**OGGETTO: ID VIP: 5320 — IMPIANTO DI PRODUZIONE DI ENERGIA ELETTRICA DA FONTE EOLICA DENOMINATO "MONTAGNOLA", SITO NEL COMUNE DI FERRANDINA (MT) IN LOC. MONTAGNOLA, E DELLE OPERE ED INFRASTRUTTURE CONNESSE SITE ANCHE NEL COMUNE DI SALANDRA (MT) E GARAGUSO (MT), AVENTE POTENZA NOMINALE PARI A 34 MW.**

**GR VALUE DEVELOPMENT S.R.L.**

**PROCEDURA DI VALUTAZIONE DI IMPATTO AMBIENTALE AI SENSI DELL'ART. 23 DEL D.LGS. 152/2006 E S.M.I..**

**OSSERVAZIONI E INTEGRAZIONI DOCUMENTALI A RISCONTRO DEI PARERI NEGATIVI ESPRESSI DALLA REGIONE BASILICATA CON DGR 851 DEL 25 NOVEMBRE 2020, (NON ANCORA TRASMESSA AGLI ATTI DEL PROCEDIMENTO) E DAL COMUNE DI FERRANDINA, CON DCC N. 35 DELL'11 DICEMBRE 2020**

Figura 6: Classificazione d'uso del suolo delle aree utilizzate in fase di cantiere (Zona FER-A5)

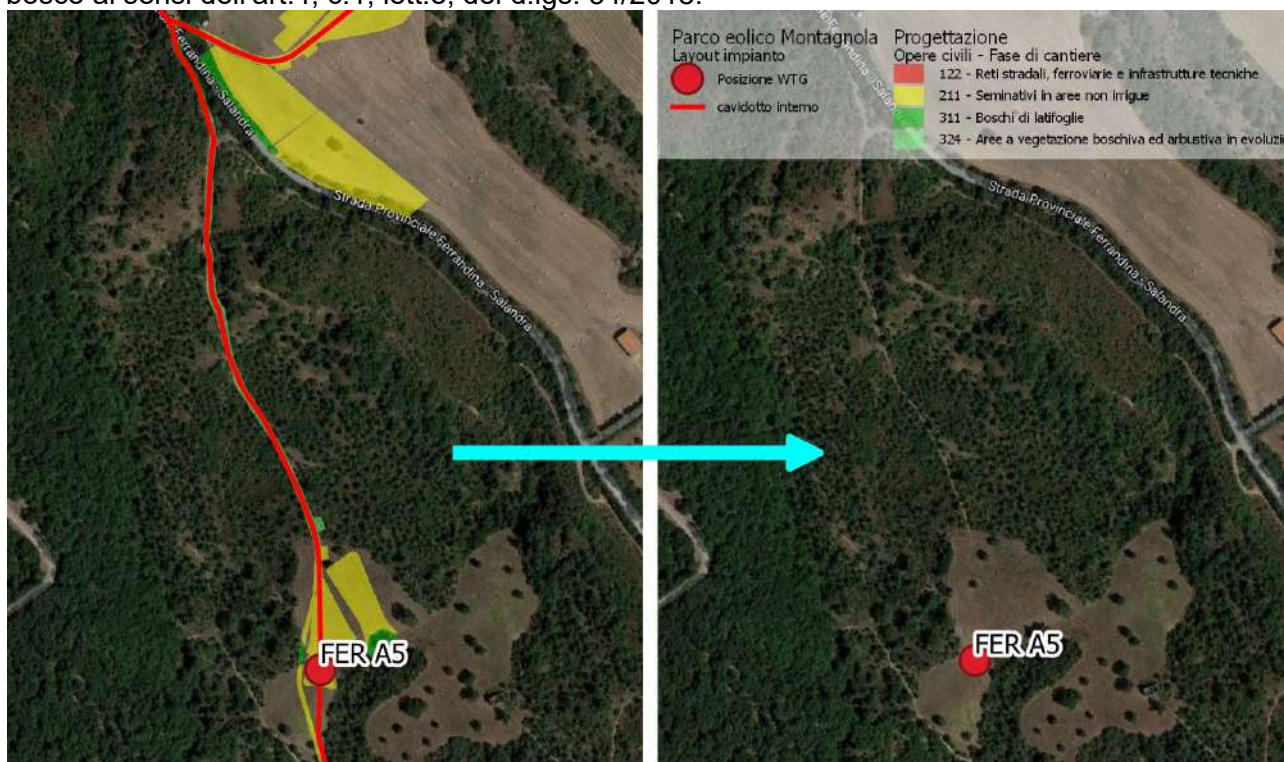
Con specifico riguardo all'aerogeneratore FER-A5 va evidenziato che solo una piccola porzione della piazzola di montaggio e della viabilità di servizio interferisce con superfici boscate (cfr immagine seguente). La quasi totalità delle aree funzionali al progetto si trovano all'interno di una radura (occupata da seminativo) avente superficie superiore a 2.000 m<sup>2</sup> e, pertanto, non assimilabile a bosco ai sensi dell'art.4, c.1, lett.e, del d.lgs. 34/2018.

Figura 15 – Incremento della visibilità teorica dovuto ai soli aerogeneratori in progetto (+3%) (Fonte: Ns. elaborazioni su dati RSDI, 2017; Regione Basilicata, 2018)

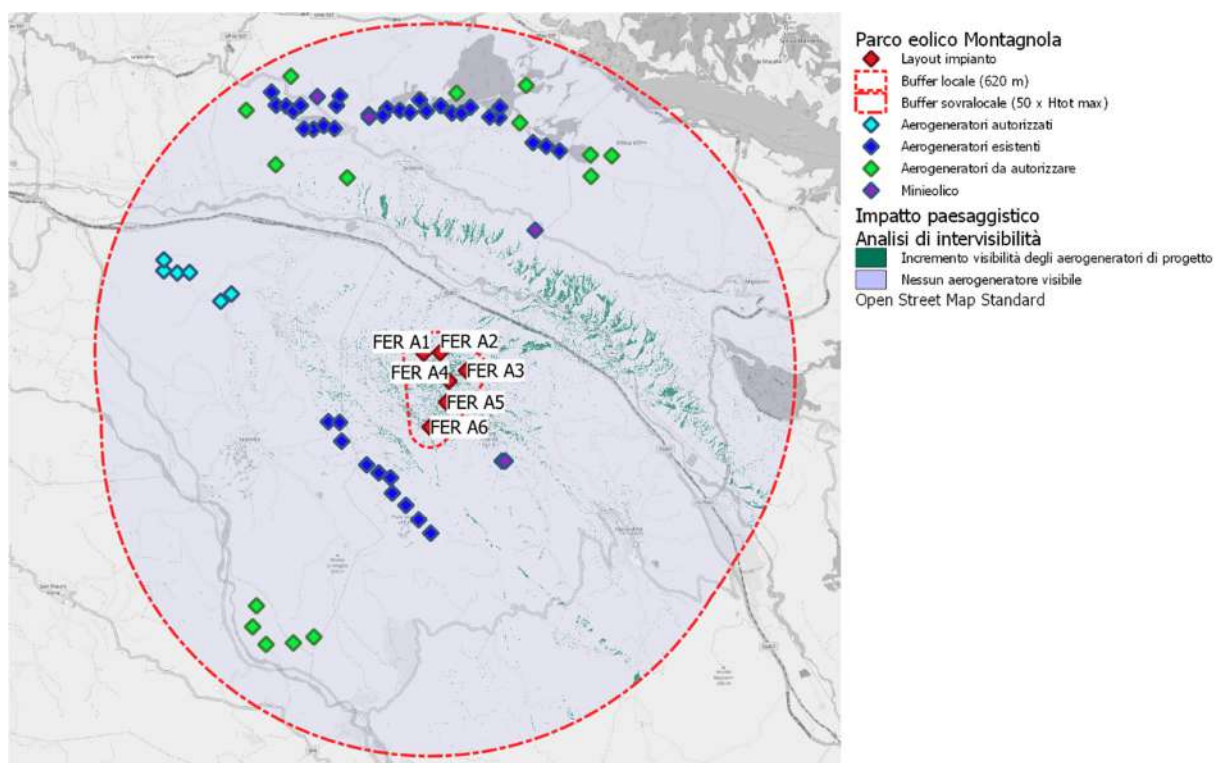
**Rispetto alla totalità del territorio compresa entro il buffer di 10 km dagli aerogeneratori da cui è visibile esclusivamente almeno uno degli aerogeneratori di progetto, l’incremento di visibilità imputabile all’impianto è pari al 3%**, come desumibile anche dall’immagine seguente (SIA – Quadro ambientale, par.5.6.8.3; Relazione paesaggistica, par.7.5.3).

**Figura 32: Classificazione d'uso del suolo delle aree utilizzate in fase di cantiere nei pressi dell'aerogeneratore FER-A5 (SIA – Quadro Ambientale, par.4.4.1, pag.46)**

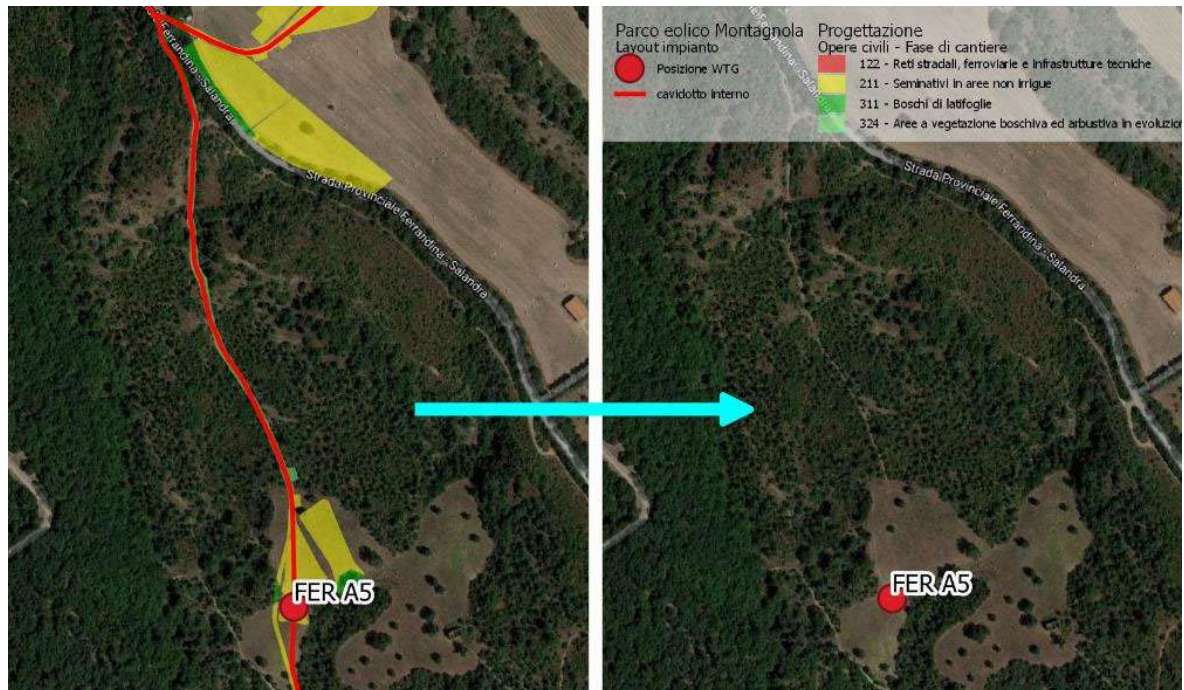
Con specifico riguardo all’aerogeneratore **FER-A5** va evidenziato che solo una piccola porzione della piazzola di montaggio e della viabilità di servizio interferisce con superfici boscate (cfr immagine seguente). La quasi totalità delle aree funzionali al progetto si trovano all’interno di una radura (occupata da seminativo) avente superficie superiore a 2.000 m<sup>2</sup> e, pertanto, non assimilabile a bosco ai sensi dell’art.4, c.1, lett.e, del d.lgs. 34/2018;

Figura 35: Distanza dell’aerogeneratore FER-A4 dalla Strada Provinciale Ferrandina-Salandra su base CTR (Regione Basilicata, 2015)

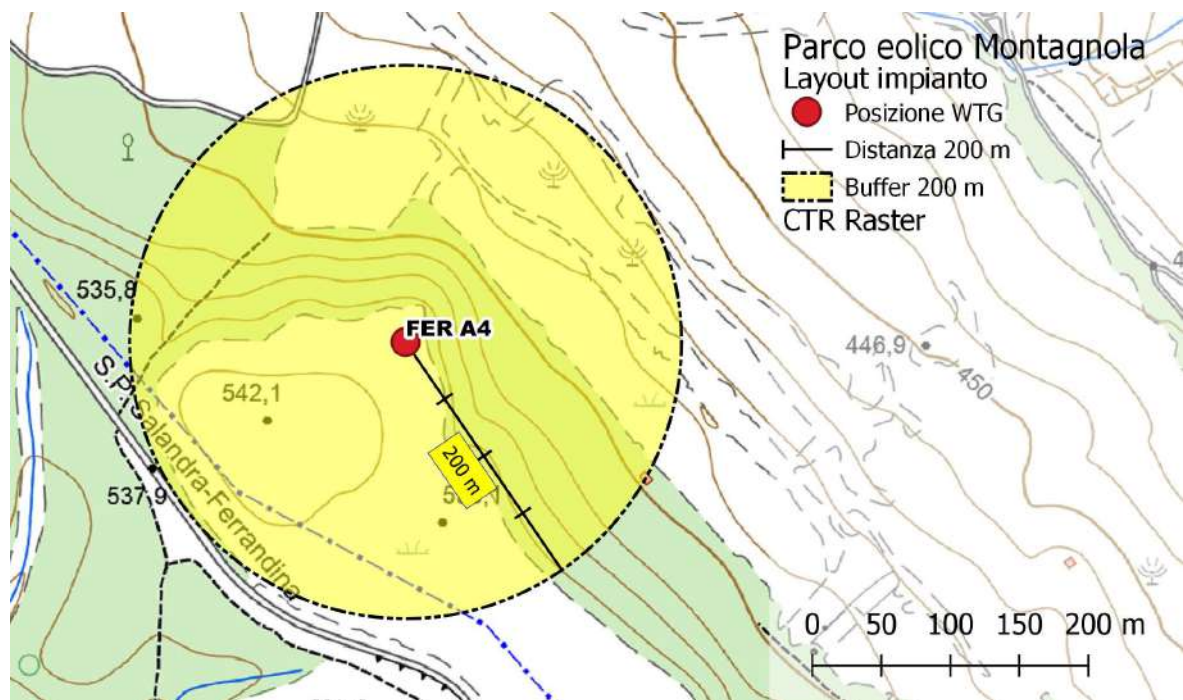
Anche sotto il profilo istruttorio, **la valutazione sulla distanza tra l’aerogeneratore FER-A4 e la strada provinciale Ferrandina-Salandra risulta del tutto errata**, poiché in realtà, come evidenziato per esempio nel paragrafo 4.5.6 del quadro ambientale dello studio di impatto (pag.120), l’aerogeneratore in questione si trova a **200 metri** dalla SP ed in ogni caso a distanza compatibile con le analisi sugli effetti della rottura degli organi rotanti, secondo cui la gittata massima degli organi rotanti per gli aerogeneratori SG-155 è di 175 m (cfr elaborato F0302BR09A\_A.7 - Analisi degli effetti della rottura degli organi rotanti).

Figura 36: Rappresentazione delle distanze tra i resti del Castello di Uggiano e l'impianto in progetto e l'impianto attualmente esistente (Fonte: ns. elaborazioni su dati geoportale regionale RSDI)

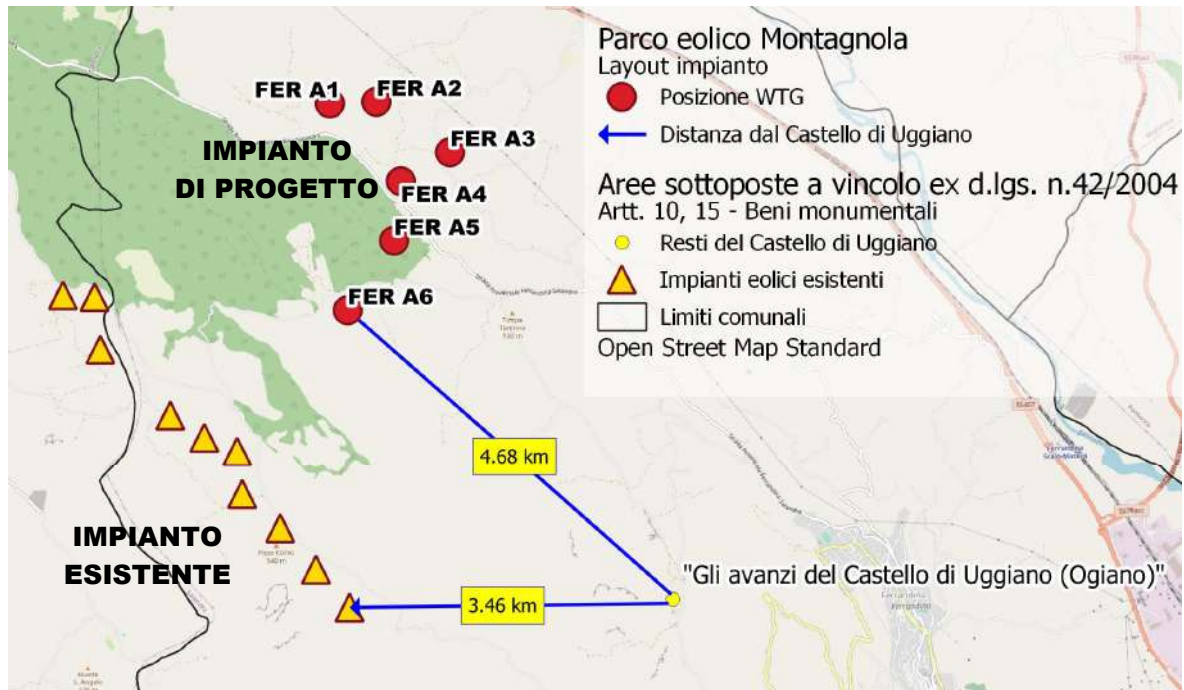
**L'impianto in progetto di trova ad una distanza minima di circa 4.7 km (distanza tra castello e FER-A6), pertanto a distanza superiore a quella ritenuta compatibile dalla Soprintendenza Archeologica, Belle Arti e Paesaggio della Basilicata per l'impianto attualmente in esercizio in loc. San Giovanni, tra Salandra e Ferrandina.**

**Figura 37: Classificazione d'uso del suolo delle aree utilizzate in fase di cantiere nei pressi dell'aerogeneratore tra gli aerogeneratori FER-A2 e FER-A3 (SIA – Quadro Ambientale, par.4.4.1, pag.45)**

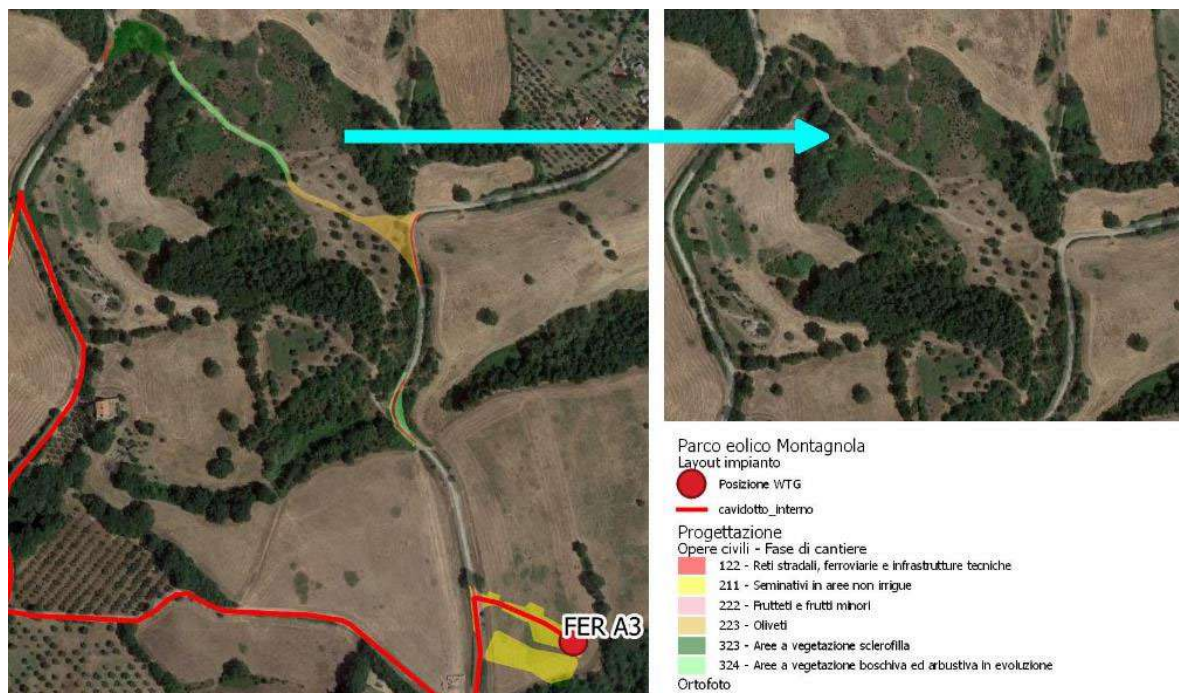
- c. **Contrariamente a quanto affermato dall'Amministrazione comunale, in fase di progettazione è stata posta particolare attenzione alla vocazione del territorio nei confronti dell'olivicoltura, tanto che la localizzazione degli aerogeneratori e delle opere connesse è stata effettuata in modo da ridurre il più possibile le interferenze con olivi.** Si rappresenta, infatti, che l'impianto interessa solo marginalmente superfici occupate da oliveti e precisamente 2.100 m<sup>2</sup> (es. SIA – Quadro ambientale, par.4.4.1, pag.49), pari al **2.77% dell'intera superficie utilizzata in fase di cantiere (ovvero una superficie pari allo 0.27% degli oliveti presenti nell'area interessata dall'impianto<sup>3</sup> e lo 0.005% entro il raggio di 10 km dagli aerogeneratori)**. Peraltro, l'occupazione di parte dell'oliveto (piuttosto rado) in questione risulta solo **temporanea** e soggetta a ripristino a conclusione dei lavori. Inoltre, come specificato anche nello SIA – Quadro ambientale, par. 4.1.1. (pag.45), nell'individuazione della viabilità temporanea di collegamento tra FER-A2 e FER-A3 **si è sfruttato il tracciato di una pista di servizio già utilizzata dai mezzi agricoli, ricucendo in tal modo l'interferenza reale a 2 piante** (cfr immagine seguente)

Figura 38: Localizzazione delle masserie, “casini” e cappelle per le quali il Comune di Ferrandina ha manifestato l’interesse al riconoscimento dell’interesse storico-architettonico ex d.lgs. 42/2004

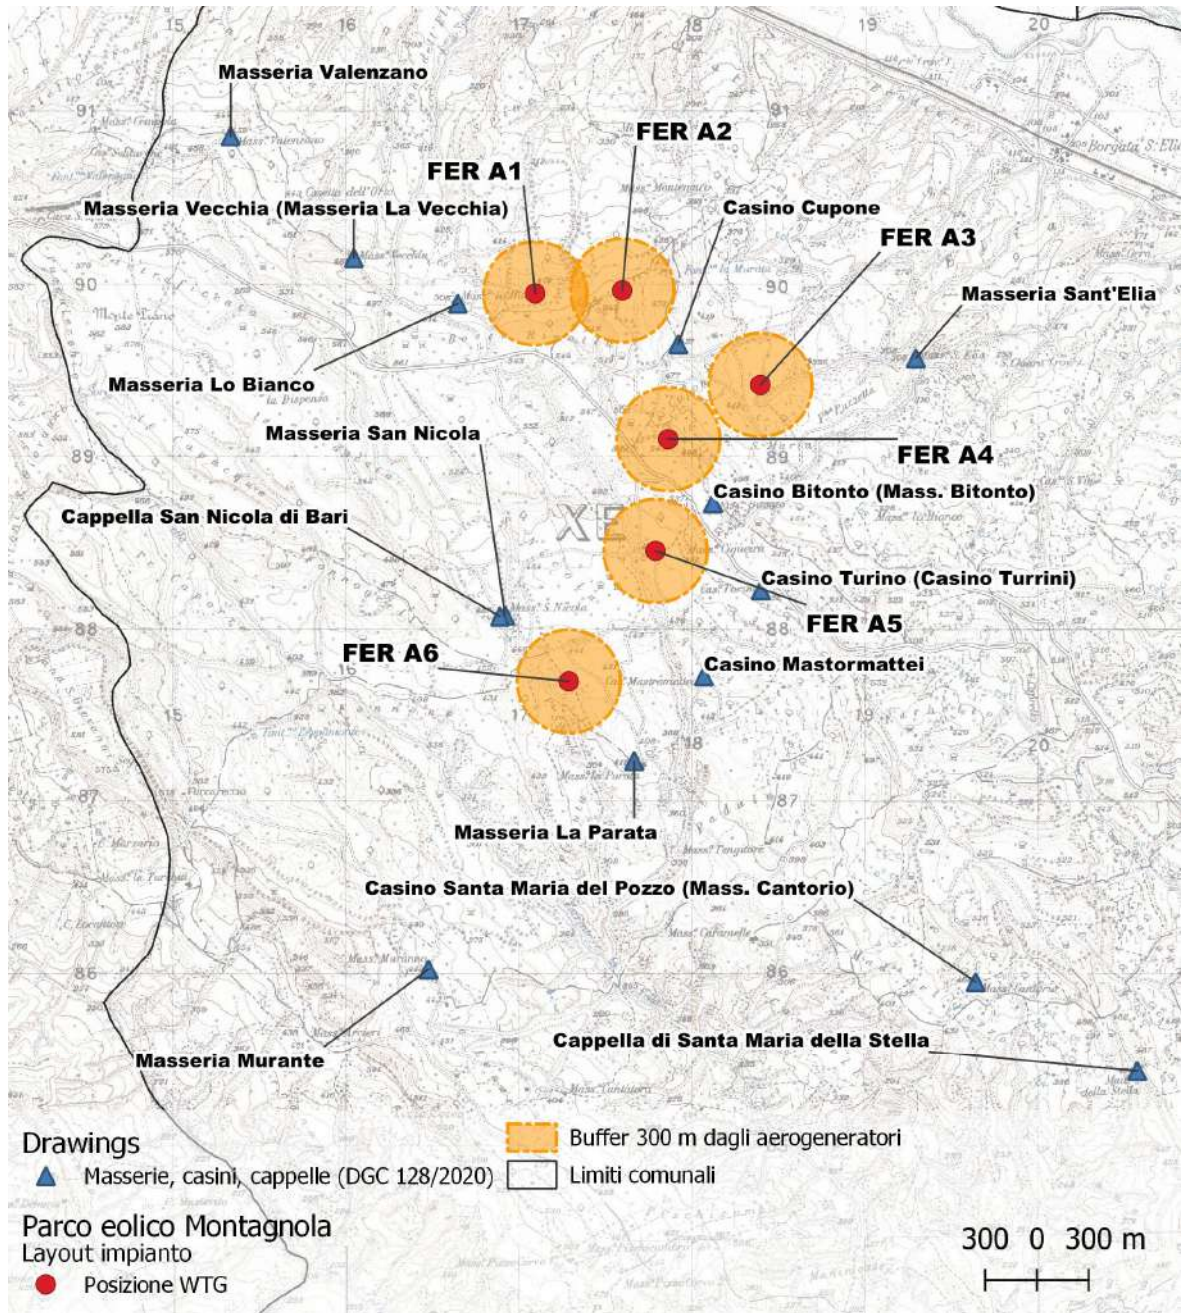
- c. al di là della non dimostrata incompatibilità tra l'eventuale interesse storico degli edifici circostanti ed l'impianto in progetto, **tutti gli aerogeneratori si trovano a ben più di 300 metri di distanza** (cfr immagine seguente), **risultando pertanto del tutto falsa l'affermazione del Comune.**
